美浜発電所コメント回答資料	
提出年月日	2021年11月1日

美浜発電所1, 2号炉
廃止措置計画変更認可申請及び原子炉施設保安規定
変更申請のコメント回答

関西電力株式会社

美浜発電所 1号炉及び2号炉の系統除染について

除染係数と付着クラッド量の関係

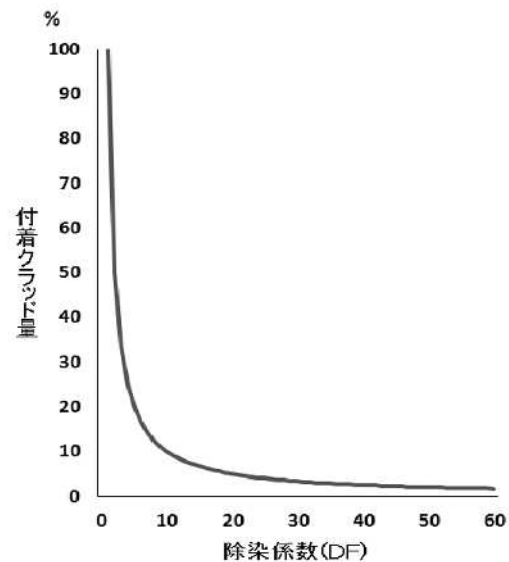
1. 系統除染にて「完了要件」としている「あらかじめ定めた目標（値）」について

系統除染については、原則として、主要系統を対象とした除染前後の機器・配管の表面線量率の比（以下「除染係数（DF）」と記す。）が、「あらかじめ定めた目標（値）」に達するまで実施することとしている。具体的な目標値としては、除染係数（DF）＝30と設定した。

ただし、除染に伴う放射線業務従事者の被ばく線量、除染効果、放射性廃棄物の発生量等の観点も踏まえ、合理的に達成可能な範囲で系統除染を実施することとする。具体的には、除染係数が目標値に達する前であっても、系統除染により発生する廃樹脂が廃樹脂貯蔵タンク（使用済樹脂貯蔵タンク）の貯蔵可能容量を超過するおそれがあると判断した場合、又は、系統除染時の表面線量率の測定結果等から、それ以上の除染効果が見込めないと判断した場合は、その時点で系統除染を終了することとしている。

右図に示すとおり、DF=30程度までは、除染を繰り返すことでクラッドの除去効果は大きいが、それ以上除染を繰り返しDFを大きくしても、クラッドの除去効果は小さい。また、除染を繰り返すことで、クラッドの除去効果が小さくても、薬品の浄化による廃樹脂は発生し続ける。

このため、適用予定の系統除染方法に関する海外での除染性能実績や、除染に伴い発生する廃樹脂の発生量を踏まえ、DF=30を目標値として計画している。
